## CONCOURS D'IDÉES POUR UN PROJET DE CITÉ-JARDIN, A LA CHAUX-DE-FONDS

1<sup>er</sup> prix : projet « La Ruche » de M. A. Bourquin, architecte, à La Chaux-de-Fonds.

Plan de situation.

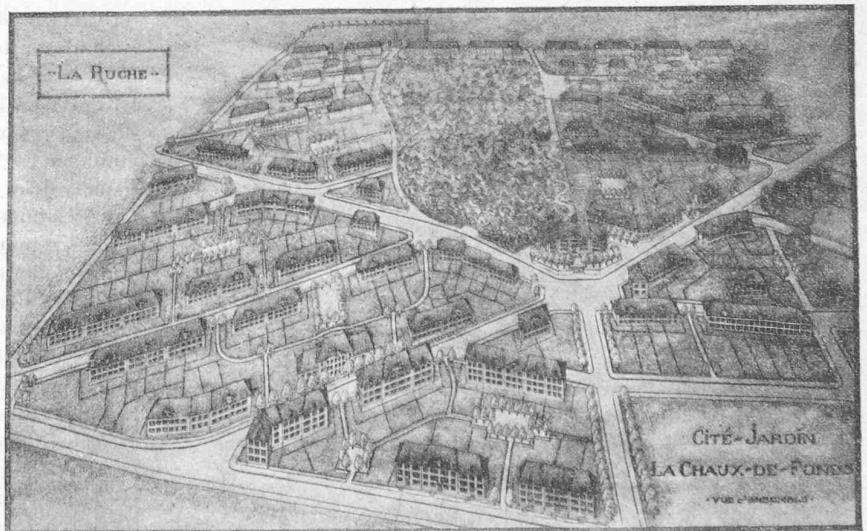
Ce qui frappe, au premier abord, en examinant ce projet, c'est le soin avec lequel les voies de communication ont été étudiées en tenant compte de leur importance suivant le trafic probable. Le prolongement de la rue du Succès est heureux et pourra sans grande difficulté être poussé encore plus au nord en coupant l'angle nord-est du pâturage. Cette artère ainsi établie sera excellente pour tous les quartiers de l'ouest ; le « Bois noir » est intégralement conservé. La largeur de la rue Cernil Antoine pourrait, vu sa pente 10 0/0, être quelque peu réduite pour éviter de trop gros terrassements. Heureuse disposition pour l'aménagement du carrefour des rues Cernil Antoine et Agassiz. Tous les immeubles ont des chemins d'accès avec pente inférieure à 11 0/0.

Enfin une très intéressante idée est celle qui consiste à réserver pour chaque quartier une petite place ombragée, à l'abri de la poussière, des dangers des voitures et accessible sans emprunter les rues principales. Ces places seront sûrement fort appréciées des enfants qui pourront s'ébattre en

La disposition des immeubles en quinconce a peut-être l'inconvénient de donner au plan d'ensemble une impression de manque d'unité, mais offre cependant l'avantage de procurer à chacun le maximum de soleil. Sauf quelques exceptions, l'orientation des immeubles est bonne ; il serait recommandable de ménager deux ou trois mètres de dégagement entre les maisons et les voies publiques.

On peut en outre se demander si les jardins placés au nord des immeubles seront très productifs avec le climat si rigoureux du pays. Sauf ces petits défauts, que l'on peut facilement corriger, l'étude présentée est fort bien comprise et répond aux exigences du programme.

Appartements de 3 chambres et cuisine, type B.

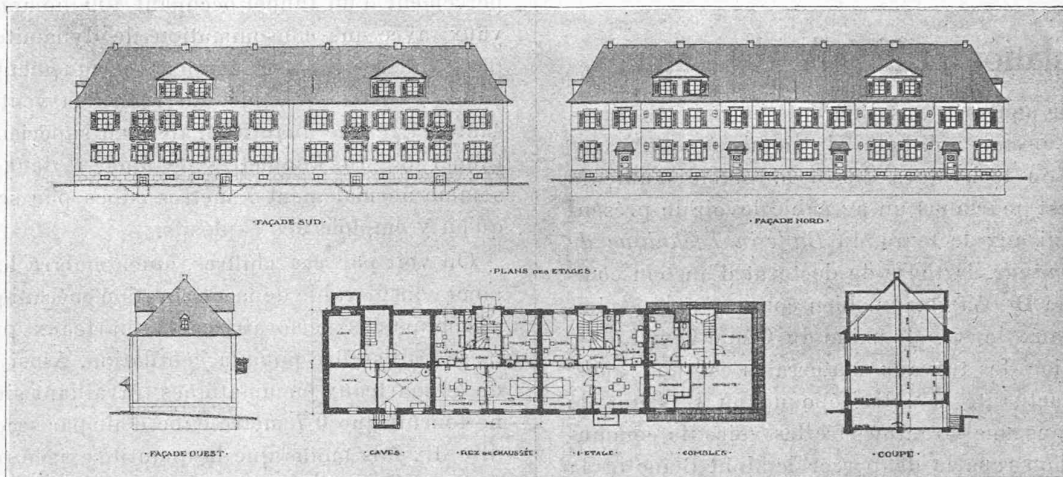
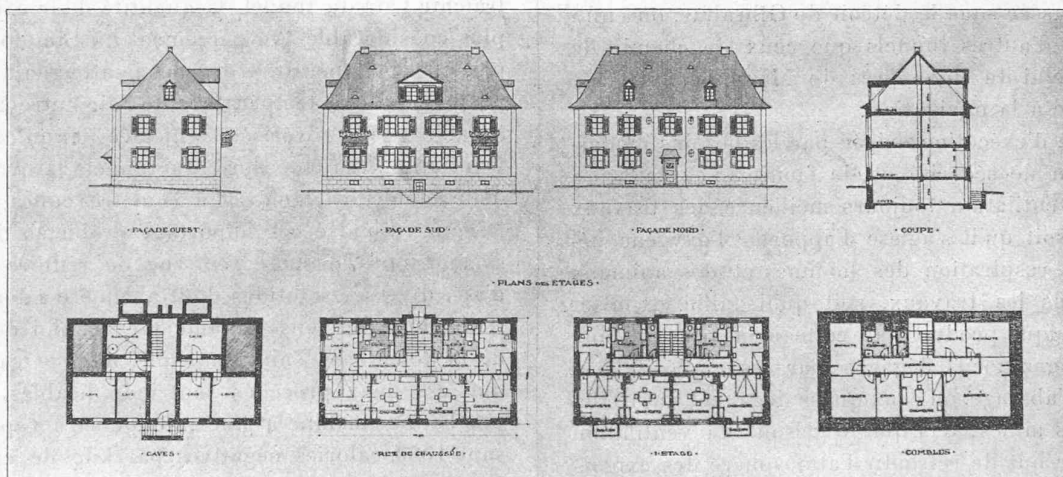
Les plans des différents types de maisons sont bons ; on critique les escaliers tournants, certains corridors sombres, l'insuffisance des canaux de fumée, et surtout certaines chambres au nord sans soleil.
